To: (10)(2e) (10)(2e) @gmail.com]
Cc: (10)(2e) | (10)(2e) @rivm.nl]; (10)(10)(2e) | (10)(2e) @rivm.nl]
From: (10)(2e) (10)(2e) (10)(2e) (10)(2e)
Sent: Thur 10/29/2020 1:08:39 PM
Subject: RE: FW: Biosafety cabinet
Received: Thur 10/29/2020 1:08:40 PM

From: (10)(2e) (10)(2e) @gmail.com>
Sent: donderdag 29 oktober 2020 12:18
To: (10)(2e) (10)(2e) (10)(2e) <(10)(2e) @rivm.nl>
Cc: (10)(2e) <(10)(2e) @rivm.nl>
Subject: Re: FW: Biosafety cabinet

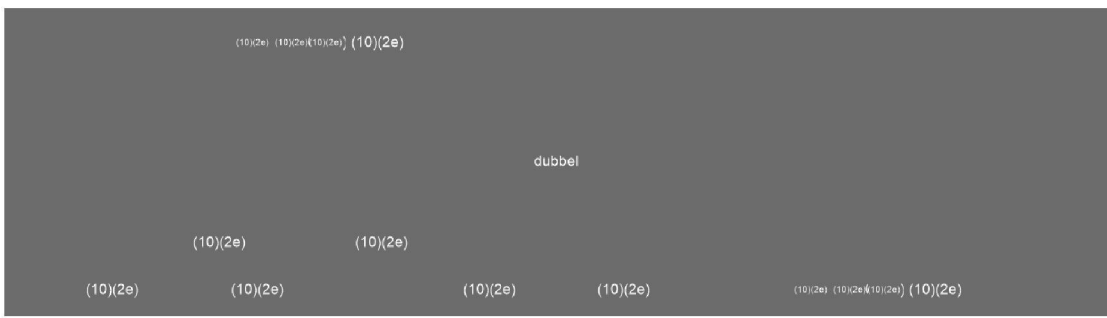
Voor de beoogde handeling, een enkelvoudige sample transfer van primaire buis naar Genexpert cartridge volstaat een Class I biosafety cabinet. Een Class II BSC heeft een andere airflow die schone lucht binnen de BSC verstrekt maar is in simpele uitvoering qua BSC identiek aan Class I, beide verzorgen bescherming door de lucht naar binnen te zuigen en gefilterde lucht terug te geven.

Ik ken niet de formele classificatie van de geleverde cabinets maar op het oog is het een class I met dus voldoende bescherming. Mits goed onderhouden en vrij van storing zijn van de werkzaamheden in deze cabinet geen verhoogd risico voor COVID-19 te duiden. Een verzoek om een class II wat bescherming van het sample zou toevoegen lijkt niet logisch.
